গণপ্রজাতন্ত্রী বাংলাদেশ সরকার
শ্রম ও কর্মসংস্থান মন্ত্রণালয়
কলকারখানা ও প্রতিষ্ঠান পরিদর্শন অধিদপ্তর

ক্যাপ পর্যবেক্ষণের তথ্য

কারখানার নাম	লাকী স্টার এম্পায়েলমেন্টস লিঃ
ঠিকানা	141/142, Lalasarat / 71/1 West Khapara Road, Tongi, 234/4, Kachukhet
কারখানার কোড	GZP205
কালার কোড	
মূল্যায়নের ধরণ: বৈদ্যুতিক মূল্যায়ন	পর্যবেক্ষণের তারিখ: ২৬-০১-২০২৩
১. পর্যবেক্ষণ

সংযুক্তিসমূহ (৪)

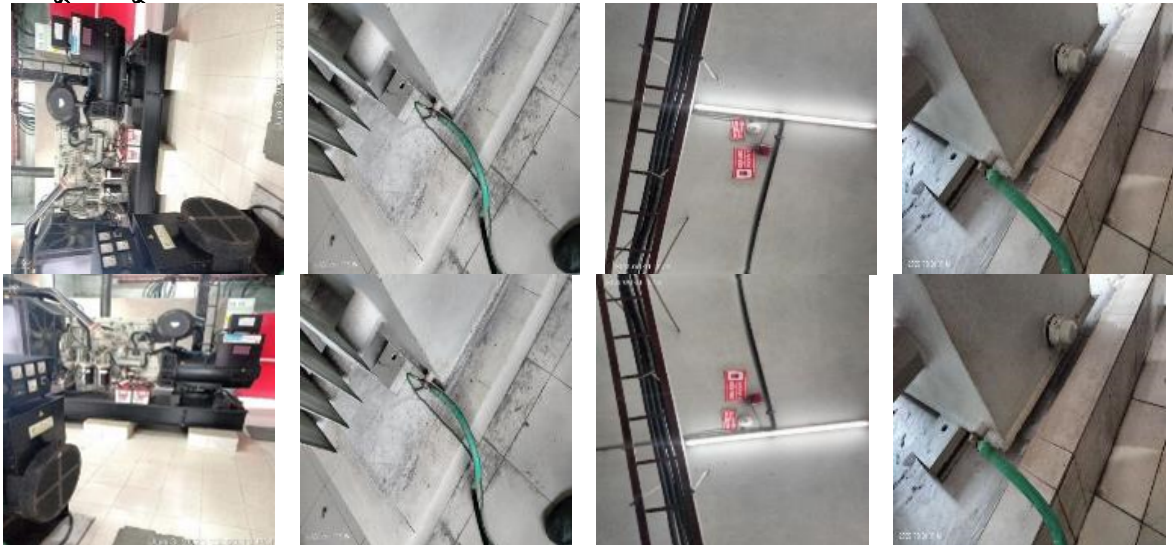
পরিদর্শন পর্যবেক্ষণ	Ensure accessibility, illumination and cross ventilation to Transformer
কাপ আইটেম ক্যাটাগরি

কার্যক্রম	We have implemented the issue
সুপারিশের তথ্যসূত্র	
কারখানার কার্যক্রম	2022-06-25 00:00:00
অগ্রাধিকার	৬ সপ্তাহ
চূড়ান্ত সময়সীমা	১১-০৭-২০২২
সংশোধিত সময়সীমা	০১-০১-১৯৭০
অগ্রগতির অবস্থা	সংশোধিত
মন্তব্য	05.10.2020: Accessibility is made sure by fire door, illumination is fine , ventilation is made by windows instead of exhaust and the room size is smaller than required as per NTPA. 25.01.2021 (CVV 2) : Accessibility, illumination and ventilation are all good but room size is smaller than the required. 03.06.2021: Accessibility, illumination and ventilation are all good but room size is smaller than the required. 01-08-2022 : Accessibility , illumination and ventilation are all good. 26-01-2023: Completed.

সংযুক্তিসমূহ (৪)

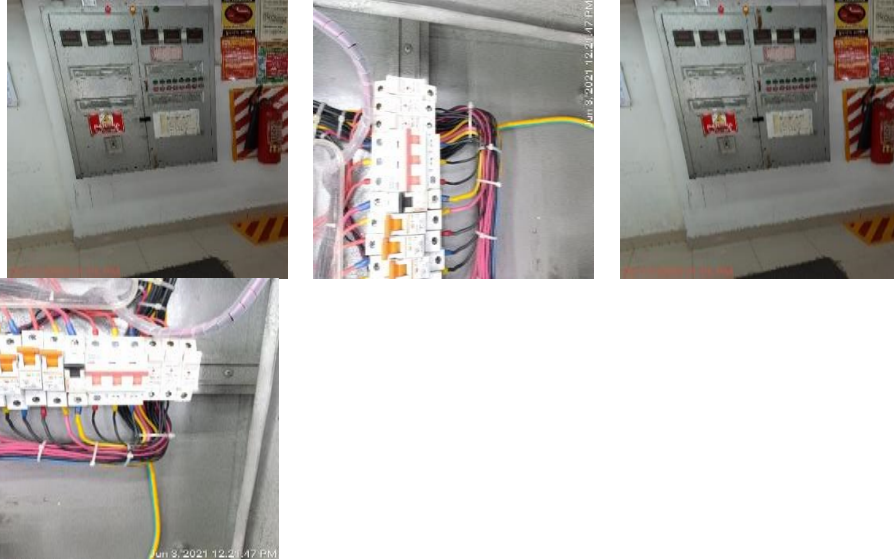
পরিদর্শন পর্যবেক্ষণ	<input type="checkbox"/> Access obstructed/barred to MDB <input type="checkbox"/> No clear identification mark on distribution board <input type="checkbox"/> Combustible materials near DB
ক্যাপ আইটেম ক্যাটাগরি

কার্যক্রম	<input type="checkbox"/> Provide clear identification mark on distribution board.
সুপারিশের তথ্যসূত্র	
কারখানার কার্যক্রম	We have implemented the issue
অগ্রাধিকার	৬ সপ্তাহ
চূড়ান্ত সময়সীমা	-
সংশোধিত সময়সীমা	০১-০১-১৯৭০
অগ্রগতির অবস্থা	সংশোধিত
মন্তব্য	05.10.2020: No access obstruction found to MDB, Distribution boards do not have clear and permanent identification marking and no Combustible materials near DB were found. 25.01.2021 (CVV2): No access obstruction found to MDB, Distribution boards do not have clear and permanent identification marking and no Combustible materials near DB were found. 03.06.2021: No access obstruction found to MDB, Distribution boards do not have clear and permanent identification marking and no Combustible materials near DB were found. 01-08-2022 :No access obstruction found to MDB, Distribution boards do not have clear and permanent identification marking and no Combustible materials near DB were found. 26-01-2023: Completed.
